# 改善箇所説明図

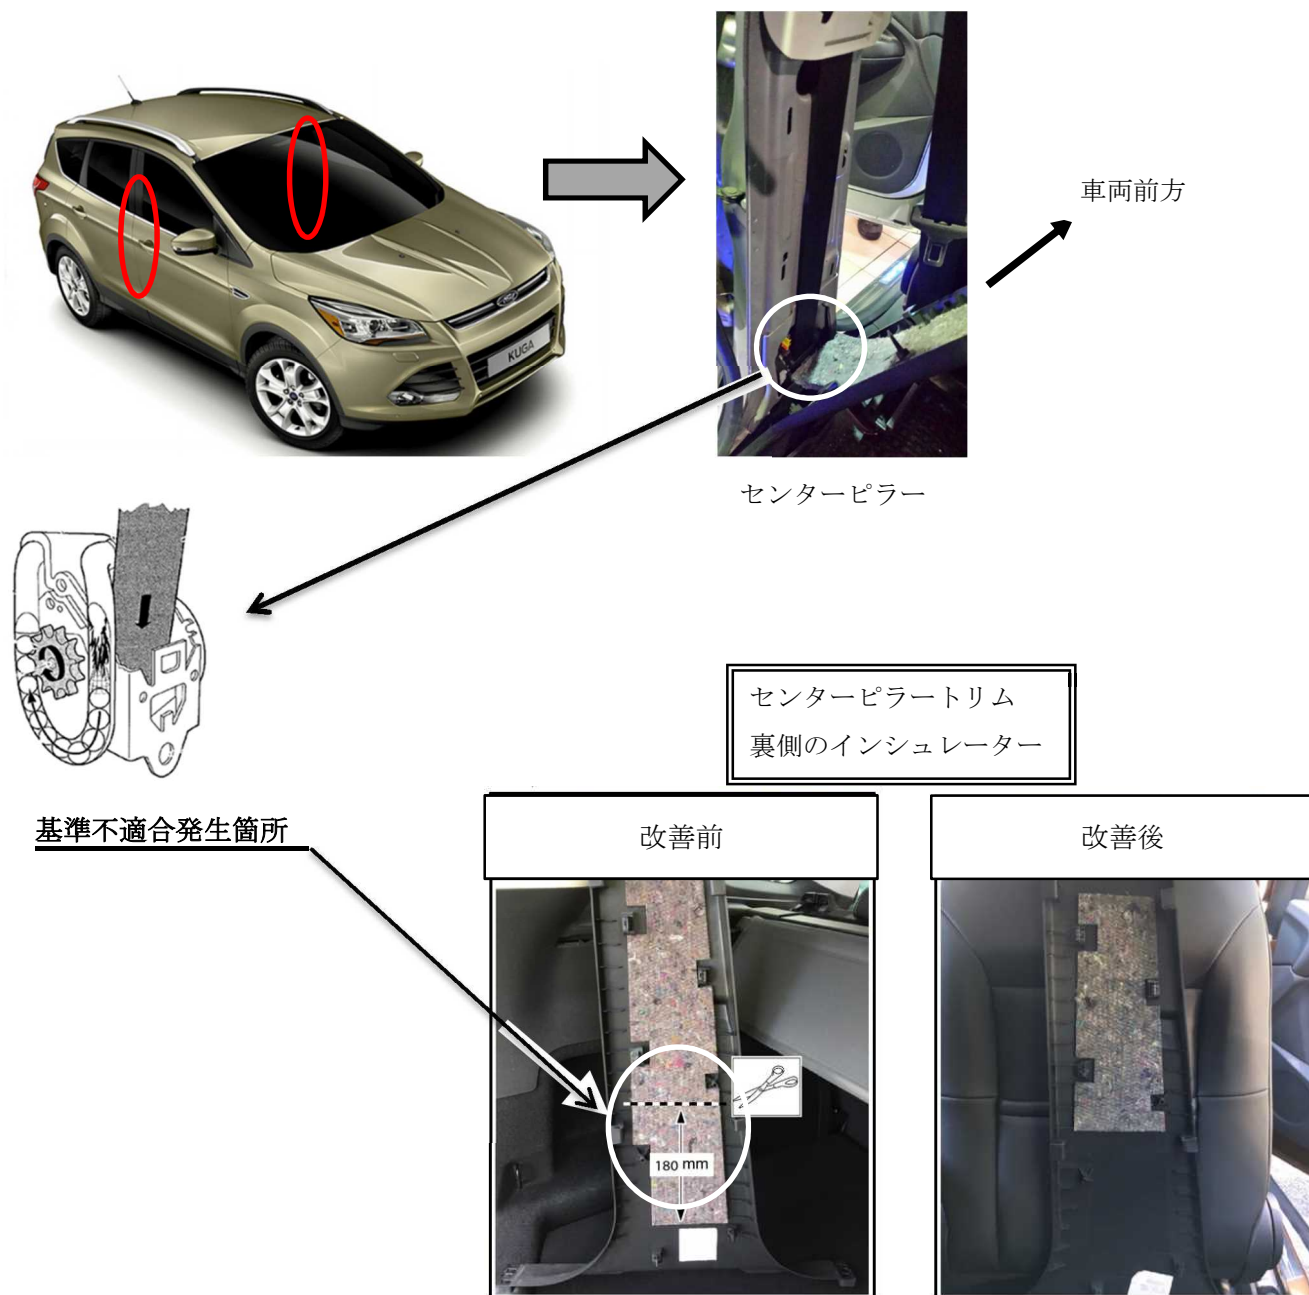
センターピラートリム裏側のインシュレーターの寸法が不適切なため、当該インシュレーターが前席シートベルトテンショナーに接触しているものがある。そのため、衝突時にシートベルトテンショナーが作動した際、ガス発生装置から排出される高温ガスによりインシュレーターに着火し、最悪の場合、車両火災に至るおそれがある。

全車両、インシュレーターの下部をカットし、シートベルトテンショナーとインシュレーターとの間隙を確保する。

識別：運転席ドアチェッカーに黄ペンを塗布する。
